PROPUESTA DE DICTAMEN TÉCNICO SOBRE LA SOLICITUD DE REVISIÓN 11 DEL ESTUDIO DE SEGURIDAD DEL C. A. EL CABRIL

(PROPUESTA SOBRE LAS ACTUACIONES RELATIVAS A LA APARICIÓN DE AGUA EN LAS CELDAS DE ALMACENAMIENTO DE LA PLATAFORMA NORTE)

1.2. Asunto: Informe favorable sobre la propuesta de revisión 11 del *Estudio de seguridad* del C. A. El Cabril.

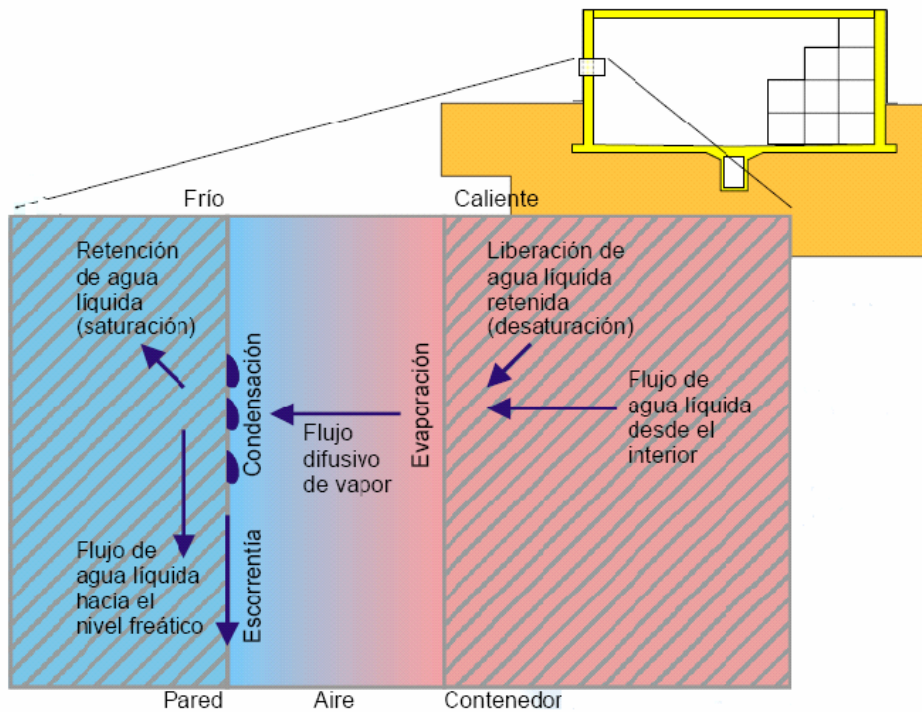
- Los gradientes de temperatura entre las paredes externas de los contenedores y las internas de las celdas determinan unos flujos de vapor entre unas paredes y otras que son los responsables de fenómenos de evaporación-condensación del agua contenida en el hormigón. Estos gradientes y flujos se alternan con los ciclos estacionales, según se

muestra en las figuras que aparecen más adelante, donde puede observarse el fenómeno para los ciclos de invierno y de verano.

En las figuras siguientes se presenta un esquema del comportamiento estacional del agua en las celdas.

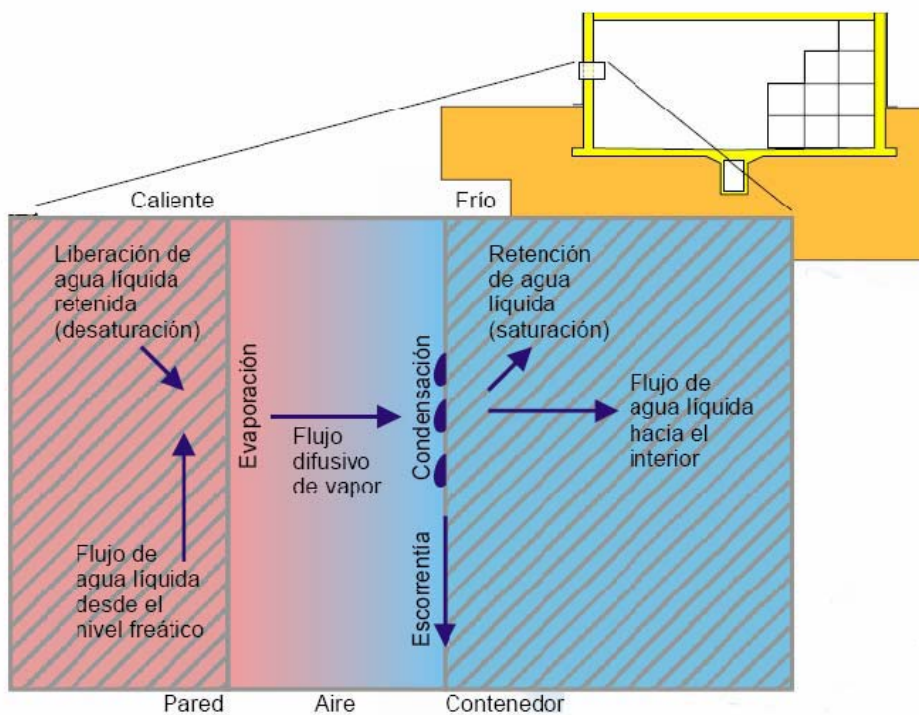
En este último informe Enresa corrobora lo indicado en el de conclusiones y actuaciones futuras citado anteriormente. Se destaca que los sensores instalados en la celda 1 confirman los procesos básicos del mecanismo que explica la recogida de agua, la discontinuidad de temperatura entre las superficies de hormigón de contenedores y paredes de las celdas, así como su inversión y evolución estacional de la humedad relativa sobre la superficie de los contenedores y las paredes de las celdas.
